**Wyjaśnienia treści SWZ
na stronę internetową prowadzonego postępowania**

Dotyczy: postępowania o udzielenie zamówienia publicznego prowadzonego w trybie przetargu nieograniczonego pn.: „Dostawa przedmiotów umundurowania i wyekwipowania dla Wojsk Specjalnych i Żandarmerii Wojskowej – 6 rodzajów”, nr sprawy 57/2025/D

Wniosek 7:

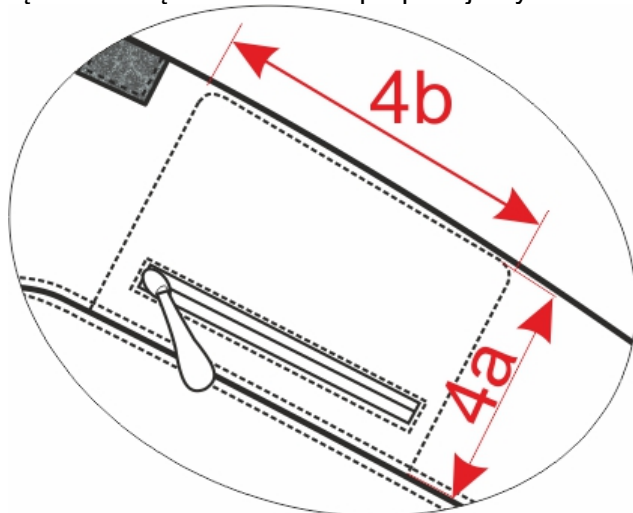
Czy Zamawiający wyrazi zgodę na niżej przedstawione rozwiązanie kieszeni górnej rękawa lewego - sposób mocowania worka kieszeni na rękawie lewym do szwu łączącego rękaw większy z mniejszym? Takie rozwiązanie będzie stabilniejszy- zabezpieczy worek przed wysnuwaniem się ze szwa podczas użytkowania. Takie rozwiązanie pozwoli też na utrzymanie głębokości worka – wymiar „4 a” na poziomie 15,5 cm, czyli zwiększy się wartość użytkowa kieszeni na rękawie. Głębokość worka proponujemy wówczas mierzyć jak na rysunku:

Zamawiający wyraża zgodę na rozwiązanie zaproponowane przez Wykonawcę.
